ContiTech

Souprava ozubeného řemene CT1134K1/WP1/WP2 pro Audi, Seat, Škoda a VW. Různé modely 2,0 TDI „Commonrail“, 1. Generace

Obr. 3
„Stavěcí svorka“ +
doraz maximálního zatížení

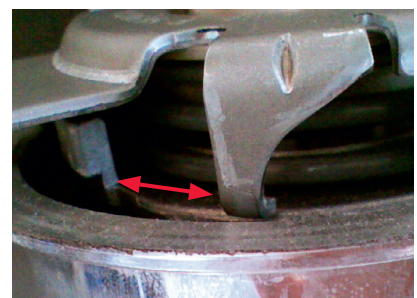
Dodaná napínací kladka V56340 se odlišuje opticky od kladky zabudované ve vozidle a nelze ji zdánlivě správně upnout.

U provedení z výroby je provedení kladky zabudované podle obr. 1. Na trh s náhradními díly se dodává mírně modifikovaná napínací kladka – viz obr. 2.

Ke správnému nastavení pnutí musí být nové provedení nejdříve stlačeno novou maticí na rozpěrném čepu, takže se „stavěcí svorka“, která je namontovaná na zadní straně základní desky, může přesunout na odlitek (doraz maximálního zatížení): viz obr. 3.
